Opdrachtgever	Gemeente Leidschendam - Voorburg
Projectnaam	Parkweg
Projectnummer	10361
Memonummer	me01db10361pb
Onderwerp	Quick-scan Veiligheid Parkweg
Auteur	ing. M.H.W. van Uffelen
Status	definitief
Datum	27-12-2010
Wijzigingsnummer	3

Memo:
Quick-scan Veiligheid Parkweg

Figuur 1.1; Profiel rijbaan volgens ontwerp.

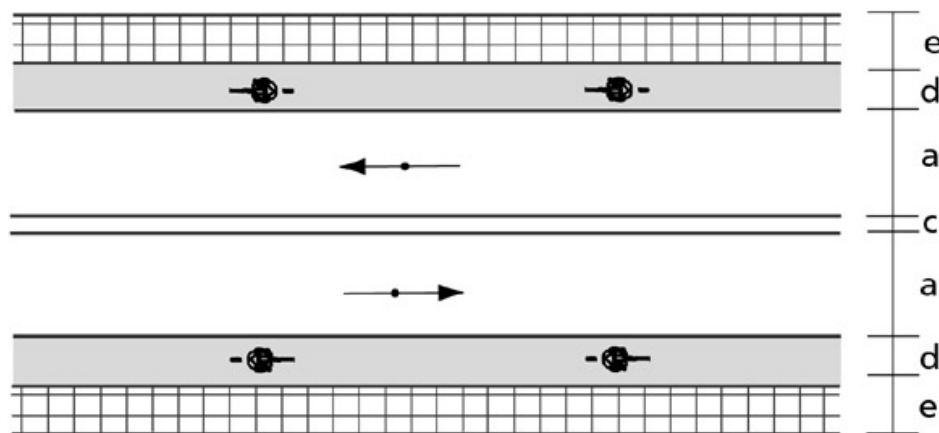
Het 2x1 profiel sluit aan op de functie (GOW) en intensiteit van de weg. Ook de fietsstroken zijn een passende oplossing. In figuur 1.2 wordt de principeoplossing uit de ASVV aangegeven. Op basis van de stedenbouwkundige visie is hiervan afgeweken. Het gekozen profiel sluit niet aan bij de richtlijnen over de essentiële herkenbaarheidskenmerken van de CROW

De breedte van de rijbaan is gesteld op 3,0m. In de ASVV wordt bij een oplossing met één rijstrook per richting en een middenberm uitgegaan van een ontwerpsnelheid van 70km/u. Hierbij hoort dan een breedte van 3,25m à 3,50m. Uitgangspunt voor de Parkweg is echter een maximumsnelheid van 50 km/u en gewenste snelheid van 40 km/u. Rijstroken van 3,00m kunnen hieraan bijdragen.

De breedte van de fietsstroken is 1,60m incl. markering (RVS-punaises). Hiermee wordt voldaan aan de minimumeis van 1,50m uit de ASVV. Het toepassen van RVS-punaises is vanuit veiligheidsoogpunt niet aan te raden. Duidelijker is het toepassen van een doorgetrokken streep (onderbroken bij kruisingen en parkeervakken). Bij regen en sneeuw kunnen de RVS-punaises door gladheid gevaarlijke situaties opleveren wanneer fietsers elkaar inhalen en afslaan op de kruisingen. Zeker gezien de korte h.o.h. afstand van 0,40m.

Het toepassen van fietssymbolen is noodzakelijk om een fietsstrook aan te duiden. Deze zijn nog niet in het ontwerp opgenomen.

Gekozen is voor een zwarte verharding van de fietsstroken. Een rode verharding is duidelijker en draagt bij aan de veiligheid.

De middenberm wordt niet specifiek genoemd in het principe ontwerp uit de ASVV (zie figuur 1.2) maar draagt bij aan het verbeteren van de oversteekbaarheid voor zowel voetgangers als fietsers. Om de middenberm duidelijk als rijrichtingscheiding te laten fungeren, dient duidelijk zichtbaar te zijn. Dit kan bereikt worden door deze bol gestraat uit te voeren. Hierbij dient rekening gehouden te worden met de materiaalkeuze en de oversteekbaarheid van de middengeleider ter plaatse van de kruisingen. Wanneer de middengeleider geheel op één niveau met de rijbaan wordt uitgevoerd dan blijven ongewenste inhaalmanoeuvres mogelijk die gevaarlijke situaties kunnen opleveren.

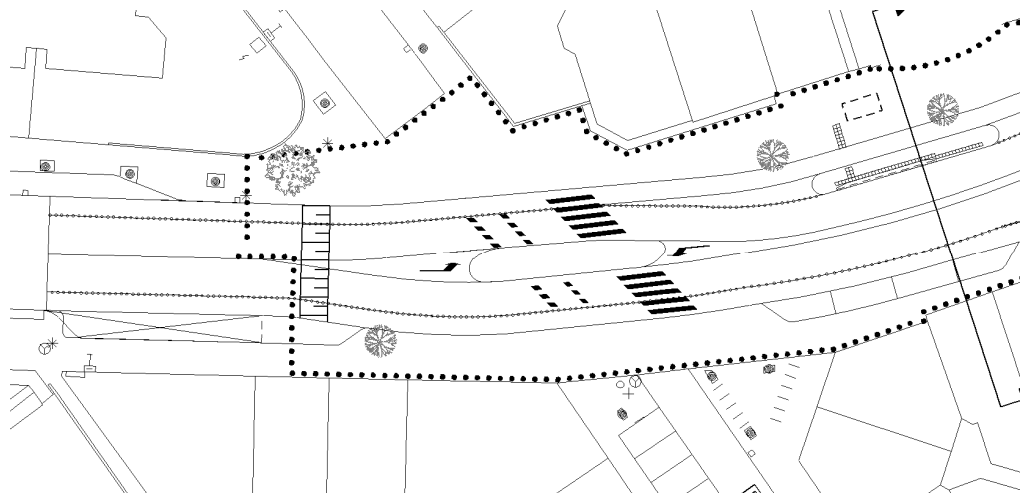
Het ontwerp volgt in grote lijnen het alignement van de bestaande weg. Op een aantal plaatsen, t.h.v. profiel A-A, profiel B-B en de kruising met de Franse Kerkstraat, buigt een of beide rijstroken uit. Ter plaatse van de oversteken (voor de kerk en bij het Wielemakersslop) buigen de rijstroken niet of nauwelijks uit.

Het uitdrukkelijk uitbuigen en weer terugbuigen van de rijstroken ter plaatse van de oversteken levert een bijdrage aan de snelheidsreductie. Hierdoor neemt de verkeersveiligheid toe. In het huidige ontwerp is dit niet overal consequent doorgevoerd. Hierbij heeft de beschikbare breedte waarschijnlijk een rol gespeeld. Gezien het ontwerp zijn optimalisaties mogelijk.
